Modulo per la presentazione delle osservazioni per i piani/programmi/progetti sottoposti a procedimenti di valutazione ambientale di competenza statale

ID: 11350 Progetto di un impianto agrivoltaico denominato "Agrosolar 3", della potenza di 28,44 MW e delle relative opere di connessione alla RTN, da realizzarsi nel comune di Foggia e Manfredonia (FG).

- Aspetti di carattere generale (es. struttura e contenuti della documentazione, finalità, aspetti procedurali)
- Aspetti programmatici (coerenza tra piano/programma/progetto e gli atti di pianificazione/programmazione territoriale/settoriale)
- Aspetti progettuali (proposte progettuali o proposte di azioni del Piano/Programma in funzione delle probabili ricadute ambientali)
- Aspetti ambientali (relazioni/impatti tra il piano/programma/progetto e fattori/componenti ambientali)
- Altro **Interferenza diretta con il parco eolico della società Parco Eolico Borgo Mezzanone S.r.l. ID VIP 4771**

Figura 2 - Sovrapposizione dei due impianti. In rosso l'impianto agrivoltaico della società Puglia Agrosolar 3 S.r.l.

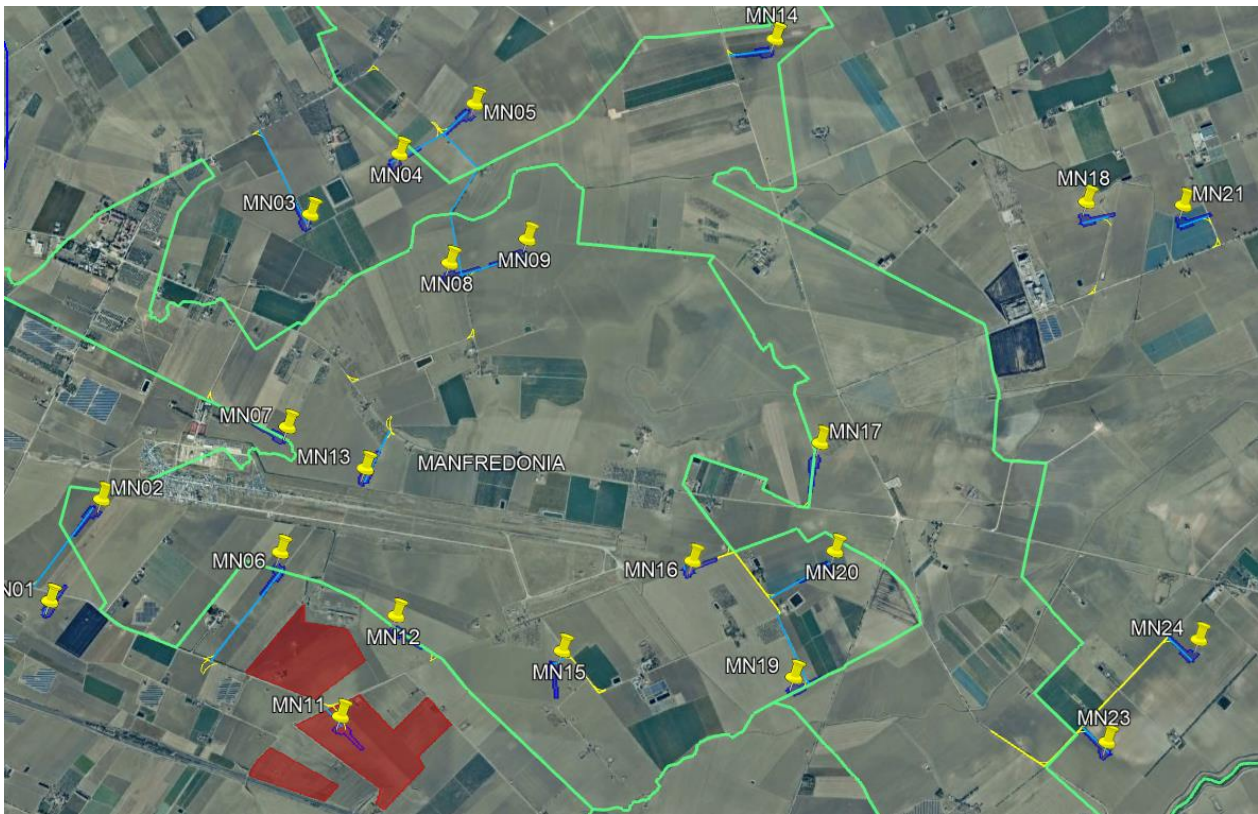
Come si evince dalle Figure 2 e 3, l'impianto agrovoltaiico della Società proponente è stato progettato in sovrapposizione all'aerogeneratore MN11 e alle opere civili ad esso pertinenti. Inoltre, la zona nord dell'impianto agrovoltaiico è prossima agli aerogeneratori MN06, localizzato a 305m, e MN12, che si trova a 254m.

La Parco Eolico Borgo Mezzanone S.r.l. chiede, pertanto, la delocalizzazione a distanza adeguata dell'impianto agrivoltaico previsto nel progetto della società Proponente, tenendo in considerazione la priorità cronologica della presentazione e procedibilità delle istanze.

Inoltre, vista la vicinanza dei due impianti, la Scrivente si solleva da ogni responsabilità in merito ad eventuali perdite dovute agli effetti dell'ombreggiamento della turbina eolica, per il principio di priorità cronologica della presentazione delle istanze di autorizzazione.
